BIJLAGE A

Nota van Commentaar

Vergunning artikel 2:12 lid 1, sub a, onder sub 3 van de Wet algemene bepalingen omgevingsrecht (Wabo) Zonnepark Zuidgeest, Bergen op Zoom

Bijlage 1 Aanpassing hekwerk n.a.v. zienswijze 1 onder i

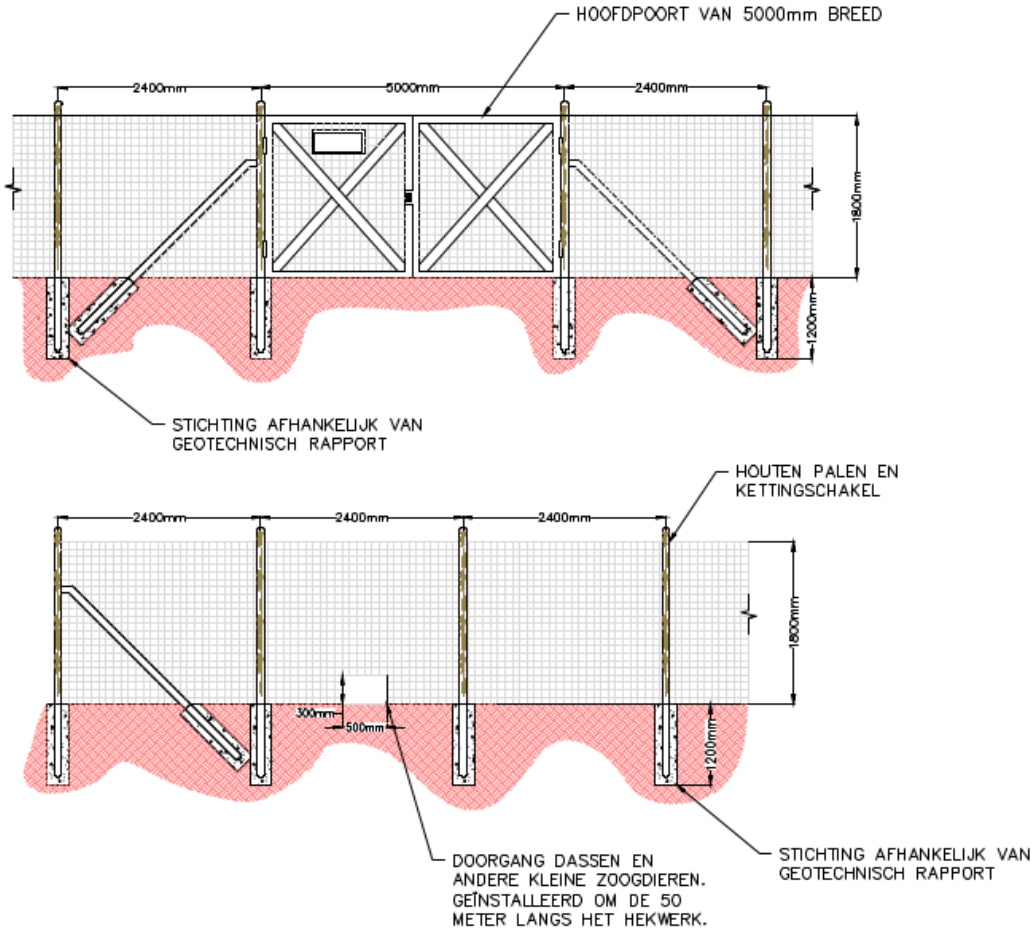
i. De beschrijving van onderzoek naar mogelijke effecten on het omringende natuurnetwerk Brabant is zeer summier en onvolledig. Zo kan onder meer het rond het perceel te plaatsen hekwerk migratie van en foerageren door kleine grondgebonden zoogdieren beperken en wordt de waterhuishouding mogelijk beïnvloed. Op mogelijke mitigerende maatregelen zoals het vervangen van het hek door een lastig doordringbare haag of een vrije ruimte van minimaal 15 à 20 cm aan de onderzijde van het hek wordt niet ingegaan.	i. De natuurtoets is uitgevoerd conform alle wet- en regelgeving. Rond een deel (zuiden en oosten) van het perceel staat al een hekwerk. Initiatiefnemer is akkoord om in het bestaande en nieuwe hekwerk een aanpassing aan de onderzijde te maken door elke 50 meter openingen van 30 bij 50 cm te creëren, zodat zoogdieren hier doorheen kunnen. Dit zal worden aangepast in de technische tekening. Zie bijlage 1 bij deze nota.

d. Het hekwerk dient rekening te houden met fauna uit de omgeving. Hekwerk moet passeerbaar zijn voor lokale fauna in het gebied. Dit kan door aan de onderkant een opening te houden.	d. Initiatiefnemer is akkoord om in het bestaande en nieuwe hekwerk een aanpassing aan de onderzijde te maken door elke 50 meter openingen van 30 bij 50 cm te creëren, zodat zoogdieren hier doorheen kunnen. Dit zal worden aangepast in de technische tekening. Zie ook bijlage 1 bij deze nota.

HOOFDPOORT VAN 5000mm BREED
2400mm
5000mm
2400mm
1800mm
1200mm
STICHTING AFHANKELIJK VAN
GEOTECHNISCH RAPPORT
HOUTEN PALEN EN
KETTINGSCHAKEL
2400mm
2400mm
2400mm
1800mm
300mm
500mm
1200mm
DOORGANG DASSEN EN
ANDERE KLEINE ZOOGDIEREN.
GEÏNSTALLEERD OM DE 50
METER LANGS HET HEKWERK.
STICHTING AFHANKELIJK VAN
GEOTECHNISCH RAPPORT
